PREFEITURA MUNICIPAL DE PORTO ALEGRE  
DEPARTAMENTO MUNICIPAL DE ÁGUA E ESGOTOS

RESPOSTAS QUESTIONAMENTOS LICITANTES CC 20.10.000004830-0

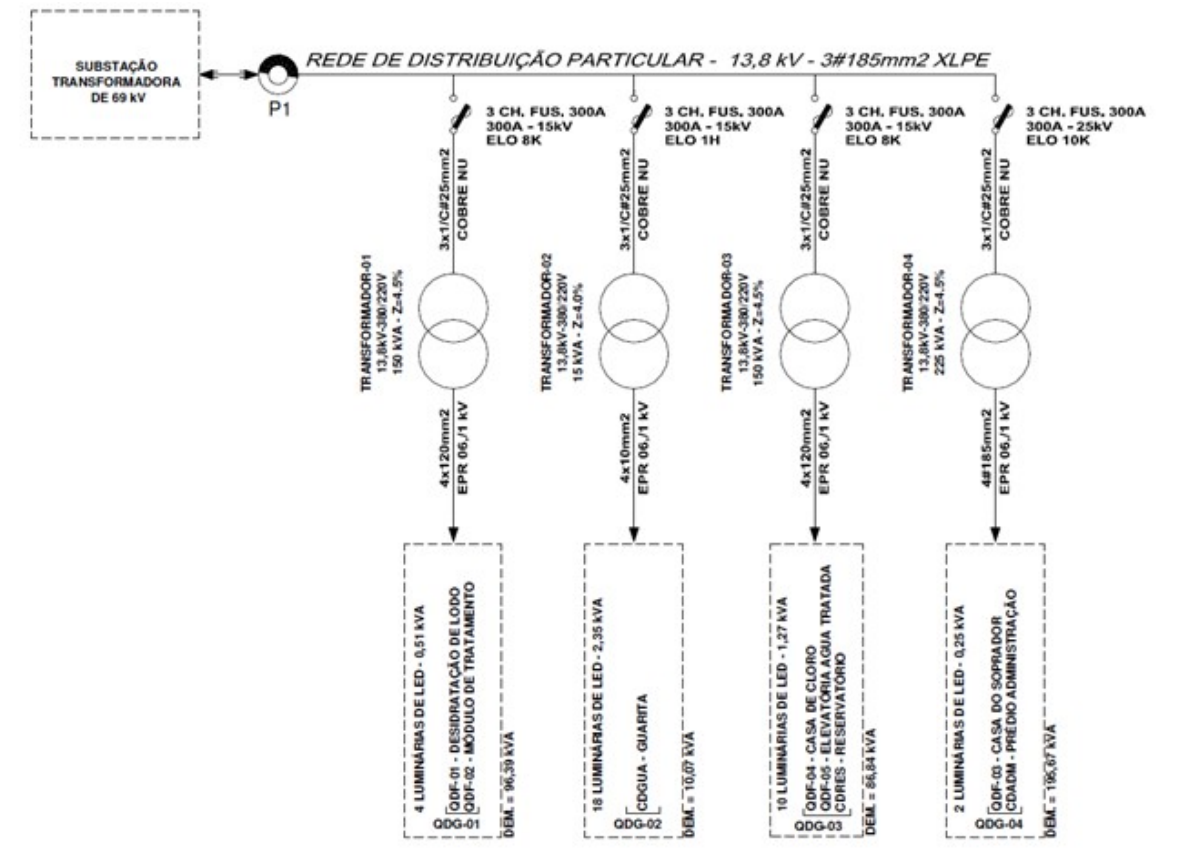
Consulta: Qual é o tipo de condutor a ser considerado na rede de distribuição particular 13,8 kV???

Descrição: De acordo com o Memorial Descritivo, 4600-ETA-ELE-MD-01-R02.pdf pagina 24, está descrito que a Rede de Distribuição de Energia Elétrica Aérea da ETA será construída com cabos de alumínio isolados em XLPE seção 185mm<sup>2</sup>, montada no topo de postes de concreto e estruturas padronizadas para fixação do circuito aéreo de AT, mas no diagrama Unifilar na página 28 e no projeto ETA 900 0E 001-R01.dwg o tipo de condutora ser considerado não foi descrito.

**RESPOSTA:** Os condutores a serem considerados são conforme os projetos e as especificações técnicas do memorial descritivo citado, rede de distribuição 13.8kV - cabo isolado em XLPE - 185 mm<sup>2</sup>.
